# Sakspapir

Saksnr	Utval	Type	Dato
039/19	Utval for landbruk, miljø og teknikk (LMT-utvalet)	PS	30.04.2019

## Uttale - Høyring av søknad om regulering av Vikastølvatnet

*Aktuell lokalitet.*

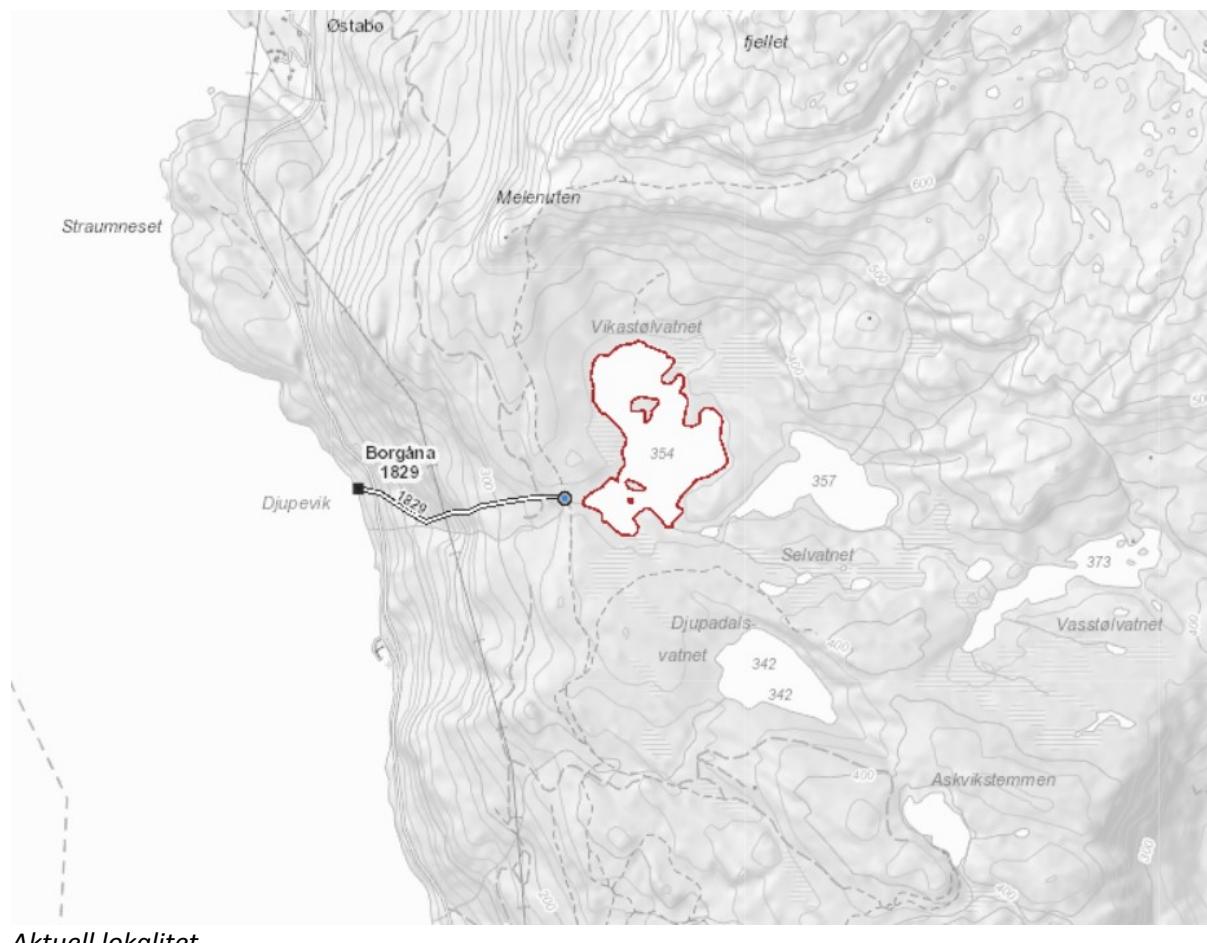
Søknaden er å regulere Vikastølsvatnet med 1,0 meter. Dette vil ikkje gi svært store endringar i forhold til naturlege svingingar. Der strandsona har ei relativt bratt helling vil berre ei smal sone bli påverka av endra vasstand. Andre stader der det er langgrunt vil ein relativt brei sone kunne bli eksponert når vatnet blir senka maksimalt. Der vatnet grenser til myr vil desse bli påverka ved at myrarealet blir liggande under vatn ved høgaste regulerte vasstand. Det er søknaden i liten grad omtalt i kva grad regulering vil kunne påverke desse myrarealet. I norsk naturforvaltning er det i dag sterkt fokus på restaurering av tapt myr.

Både reguleringssona og inngrepa i utlaupet vil vere synleg for folk som ferdast i området.

Kanal og ny damkrone vil vere eit større inngrep enn eksisterande. Ny damkrone vil bli heva med 1,0 meter og få ei auka lengde frå 17,2 meter til 35 meter.
